PUNCT DE VEDERE

la sesizarea înregistrată cu nr.UR2022-000087/02.05.2022

- Denumirea lucrării: **PLAN URBANISTIC DE DETALIU
"Construire imobil locuințe și funcțiuni complementare"**
- Amplasament: **Timișoara, strada Romulus nr. 50, CF nr. 438077**
- Beneficiar: **Siminic Alfred-Iuliu, Siminic Amanda Izabela, Siminic Alfred,
Siminic Iulia**
- Proiectant general: **S.C. SUMSTUDIO PLAN S.R.L.
Timișoara, Str. Mihail Sadoveanu nr. 7**
- Data elaborării: **martie 2022**
- Faza de proiectare: **P.U.D - Etapa I**

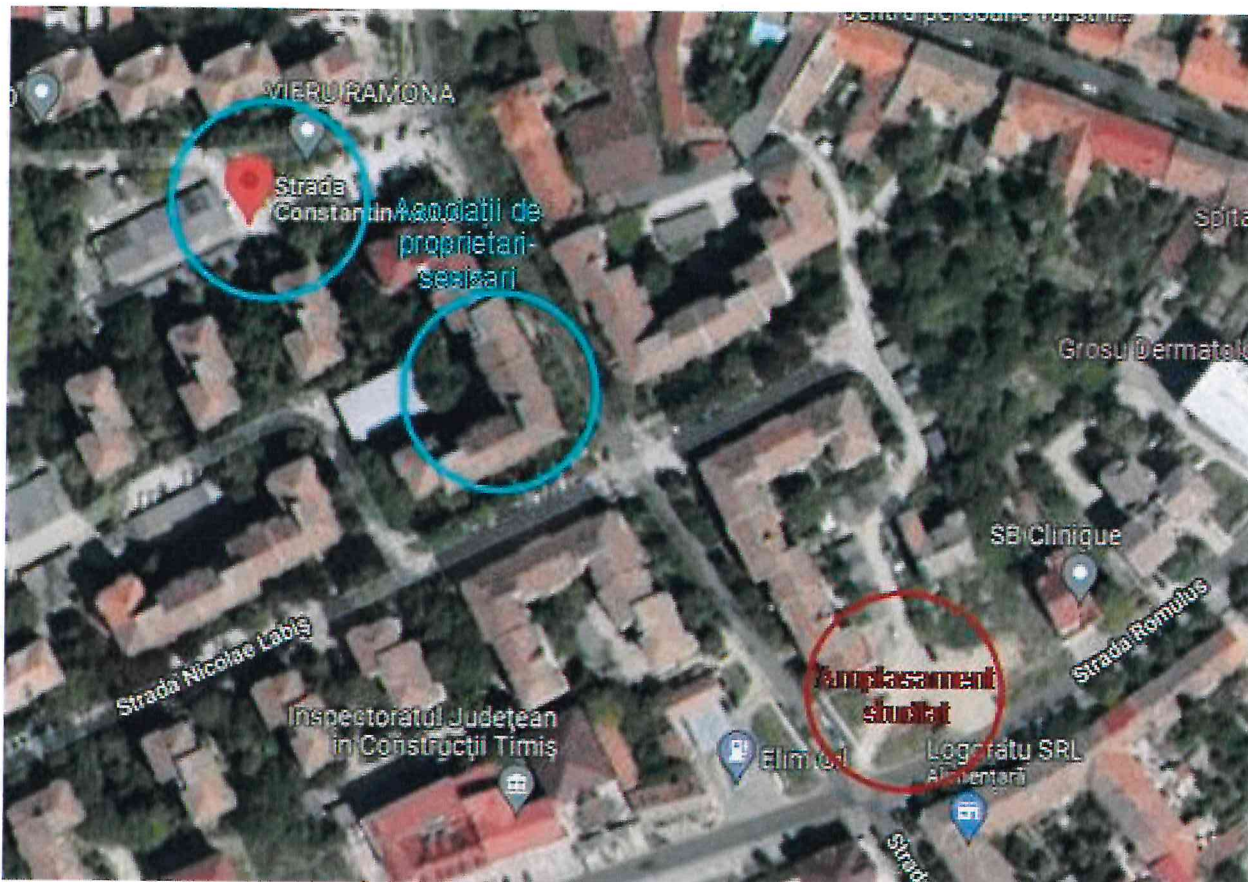
19. Având în vedere că beneficiarul solicită elaborarea unui PUD care nu respectă prevederile documentațiilor de urbanism corespunzătoare zonei aflate în discuție, solicităm parcurgerea tuturor pașilor necesari obținerii unei Autorizații de Construire care implică derogări de la prevederile documentațiilor de urbanism stabilite pentru zona respectivă, începând cu emiterea Avizului de Oportunitate necesar pentru inițierea elaborării Planului Urbanistic Zonal, prin care să se stabilească obiectivele, acțiunile, prioritățile, reglementările de urbanism - permisiuni și restricții - necesare a fi aplicate în utilizarea terenurilor și conformarea construcțiilor din zona studiată. Totodată, trebuie să se țină cont și de PUG/RLU Timisoara, aflat în curs de aprobare, conform căruia, în Zona Odobescu, aflată în zona Lc_A, există interdicție de construire pentru cladiri de locuit noi, conform Pct.B-Art.3 (28).

Prin urmare, supunem atenției comisiei C.T.A.T.U și Arhitectului-Şef al Timișoarei toate aceste aspecte și considerăm că avem suficiente motive să solicităm respectarea riguroasă a legislației, fără derogări, și neaprobarea acestui P.U.D. care încalcă reglementările noului PUG și, în același timp, solicităm inițierea unei dezbateri publice pe această temă, conform HCL nr.140/2011 „Regulament local de implicare a publicului în elaborarea sau revizuirea planurilor de urbanism și amenajarea teritoriului, în baza Dispoziției nr. 92 din 15.01.2007 privind aprobarea Procedurii pentru aplicarea prevederilor Legii nr. 52/2003 – privind transparența decizională în administrația publică”.

Elaborarea PUD-ului se face tocmai pentru a clarifica și reglementa aspecte legate de amplasament. Studiul ia în considerare PUG/RLU Timișoara aflat în curs de aprobare, însă vine cu sugestii și propuneri noi de implementare, în final acesta fiind scopul unei documentații de urbanism de acest gen.

Considerăm că aceste sesizări sunt, de fapt, încercarea de a opri orice formă de dezvoltare a zonei studiate, fiind intenționată oprirea construirii unui imobil care ar valorifica amplasamentul. În momentul de față, terenul, în modul în care acesta este ocupat de parcaje, nu aduce niciun plus cartierului, dimpotrivă, depreciază vizual zona. Orice oraș ar trebui să treacă printr-un proces firesc de dezvoltare și regenerare, la fel cum și zona Odobescu din Municipiul Timișoara deține acest drept.

Sesizările vin din partea unor Asociații de locatari care nu sunt afectați în mod direct de elaborarea documentației de urbanism și care, spre deosebire de vecinii din imediata apropiere a amplasamentului, vor să oprească dezvoltarea propriului cartier. Aprobarea documentației de urbanism nu necesită acordul asociațiilor de proprietari care au realizat aceste sesizări, aceștia locuind la o distanță mult prea mare față de amplasament pentru a le fi necesar acordul (conform imaginii atașate).
